過電流による製品の損傷について

図 1 リレー部損傷(赤枠内)

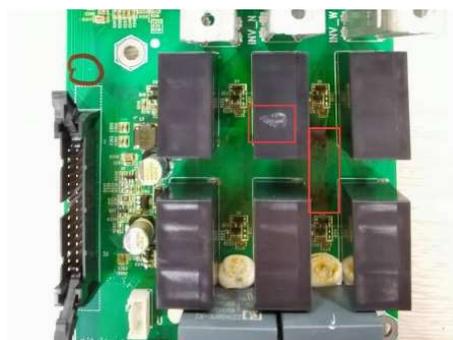
事象 過電流によるリレー部損傷(図 1 及び図 2)

過程 負荷への電源供給の際、U 相 W 相の電流が O 相に流れ込む

結果 O 相に流れ込む電流が過電流となり、リレー部を損傷する

原因は O 相への過電流です。O 相への過電流を防ぐには CT センサの正しい設置が必要不可欠です。CT を正しく設置できない主な原因は CT の故障(CT の落下にもお気を付けてください)や、クランプの閉じ方、ケーブルの接触不良、向きが逆、などが考えられます。

① CT 取付エラーの発報

ファームウェアバージョン DSP:1.23 以降より実装。

② 試運転前のファームウェアバージョンアップ

試運転前にファームウェアバージョンアップを施すことにより

この事象の発生を防止。
